**OGGETTO: Trasmissione parere istruttorio conclusivo della domanda di AIA  
presentata da Hydrochem Italia Srl - Stabilimento di Pieve Vergonte  
- procedimento di riesame ID 123/895.**

**HYDROCHEM ITALIA S.r.l.**

**Parere Istruttorio**

**RIESAME dell'A.I.A.**

Nella seguente figura si riporta lo stralcio planimetrico della nuova configurazione delle vasche di raccolta acqua ed equalizzazione fornito dal Gestore:

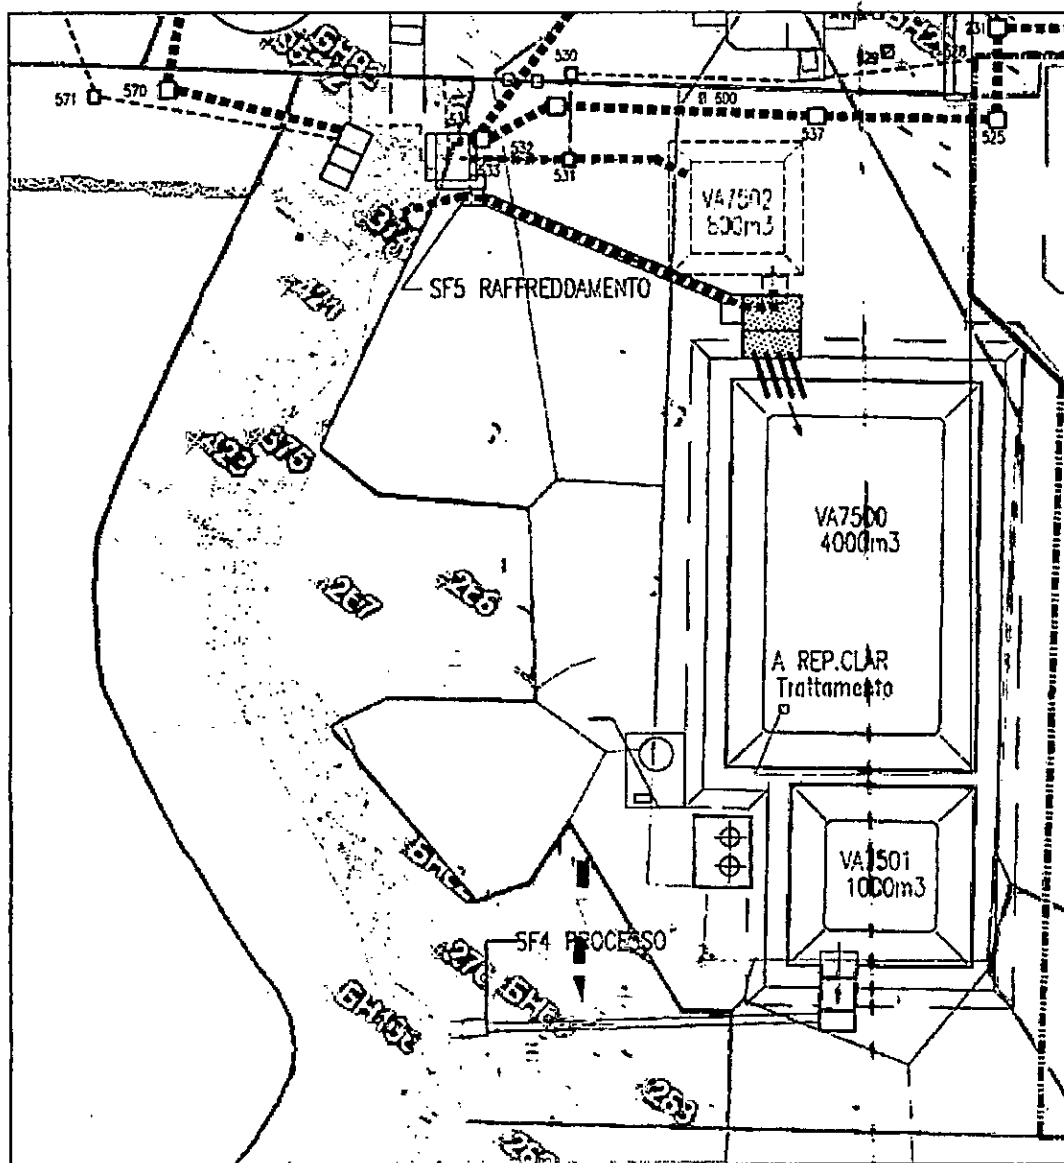
Il Gestore presenta una tecnica differente da quella già proposta, finalizzata a evitare l'utilizzo in continuo di pompe di sollevamento per l'ingente portata di acqua di raffreddamento, che si articola nei seguenti punti:

- Mantenere le acque di processo nell'attuale vasca di omogeneizzazione VA7501 da 1000 m<sup>3</sup>, mantenendo il medesimo scarico finale attivo ed autorizzato in AIA, denominato SF4, senza necessità di aprire uno scarico aggiuntivo;

- Realizzare una nuova vasca interrata (VA7502) da circa 800 m<sup>3</sup> - con dimensioni di progetto preliminare pari a 18 x 18 x 2,5 metri - per lo stoccaggio delle acque di raffreddamento e meteoriche, in area oggi libera e ubicata immediatamente a nord della vasca VA7500 da 4000 m<sup>3</sup>. Tali acque verrebbero intercettate e coltate immediatamente a monte della vasca proposta, e quindi convogliate per gravità verso la nuova vasca;

- L'uscita della nuova vasca (VA7502) andrà a recapitare le acque, sempre per gravità, verso la vaschetta di carico delle pompe di emergenza Flygt, già presente in stabilimento. Da qui il flusso sarà convogliato verso l'attuale punto di scarico finale attivo ed autorizzato in AIA, denominato SF5.

- 1) Considerato che il cronoprogramma presentato dal Gestore prevede la fine degli interventi entro Giugno 2016 (6 mesi in più rispetto alla precedente configurazione prevista dal Piano di miglioramento delle emissioni in acqua approvato nell'ambito dell'ID 123/684), nelle more della realizzazione degli interventi, il Gestore è autorizzato alla gestione delle vasche di raccolta ed equalizzazione e degli scarichi finali SF4 e SF5 nell'assetto attualmente autorizzato in AIA, nel rispetto dei limiti allo scarico e delle prescrizioni ivi impartite.
- 2) A valle della realizzazione degli interventi, a partire dal 1 Luglio 2016, il Gestore dovrà rispettare il seguente assetto delle vasche di raccolta acqua e di equalizzazione e degli scarichi finali (dichiarato nella configurazione di progetto):

- vasca VA7500 da 4.000 m<sup>3</sup>: vasca di raccolta acque potenzialmente inquinate da sottoporre a trattamento;
- vasca VA7501 da 1.000 m<sup>3</sup>: vasca di equalizzazione acque di processo, già sottoposte a trattamento, prima dello scarico finale SF4;
- vasca VA7502 da 800 m<sup>3</sup>: vasca di equalizzazione acque di raffreddamento e meteoriche non potenzialmente inquinate prima dello scarico finale SF5.

- 3) Restano vigenti per gli scarichi SF4 e SF5, anche a valle delle modifiche impiantistiche, gli attuali limiti autorizzati in AIA e i controlli previsti dal Piano di Monitoraggio e Controllo opportunamente modificato come dettagliato nel capitolo 9 del presente Parere Istruttorio.
